発電用原子炉施設に係る特定機器の設計の 型式証明申請 設置許可基準規則への適合性について (第十六条関連)

2022.4.19
日立造船株式会社

バスケット構造図

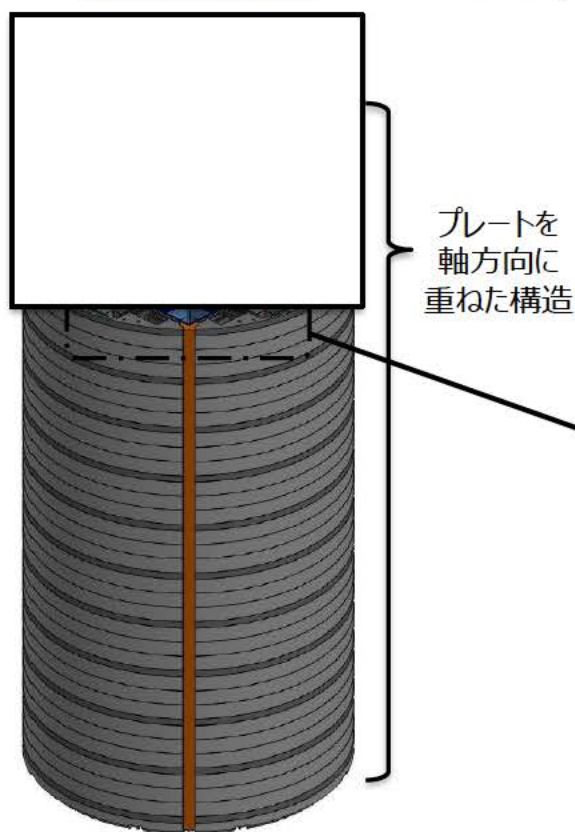
| No. | 受領日 | コメント内容 | 該当条文 | コメント回答 | 対応状況 |
|-----|--------------------|--|----------------------|---|---------------|
| 3 | 2021/11/11 審査会合 | バスケットは複雑な構造をしているので、バスケットプレート及びバスケットを支持する部分にどのように力が伝わっていくか説明すること。 | 4条,5条, 6条,16 条 | バスケット構造の詳細については、第14回審査会合資料1-1の中の「参考1. Hitz-P24型の概要（構造・収納条件等）」に示す。（P.30～34参照） バスケットは内側部と外側部に分割されており、それぞれアルミニウム合金製のプレートを軸方向に重ねた構造である。プレートはタイロッドで軸方向に連結されており、径方向はリーマピンで位置決めされている。 内側部は外側部に囲まれた空間に挿入される（固定はされていない。）。内側部が径方向に移動する場合は、外側部に平面で支持される構造であり、内側部（燃料集集体含む）の荷重は外側部に伝達される。 外側部は本体胴に支持され、また固定金具により径方向には本体胴に固定されており、外側部（燃料集集体含む）の荷重は内側部から伝達されるものも含めて、本体胴に直接伝達するか、固定金具を介して本体胴に伝達する。 | 第14回審査会合で回答。 |

- バスケットの構造（全体の構造について）
 - 個々の使用済燃料集合体が、バスケットの所定の格子内に収納される。
 - バスケットは**内側部（■及び■）と外側部（■及び■）に分割（詳細はP.28参照）**されており、それぞれアルミニウム合金製の**プレートを軸方向に重ねた構造（詳細はP.27参照）**であり、タイロッド（■）で軸方向に連結されており、径方向はリーマピン（■）で位置決めされている。
 - ほう素を添加したアルミニウム合金等の**中性子吸収材（■及び■）をプレートに設けたスリットに配置（詳細はP.29参照）**することにより、臨界に達することを防止する設計とする。
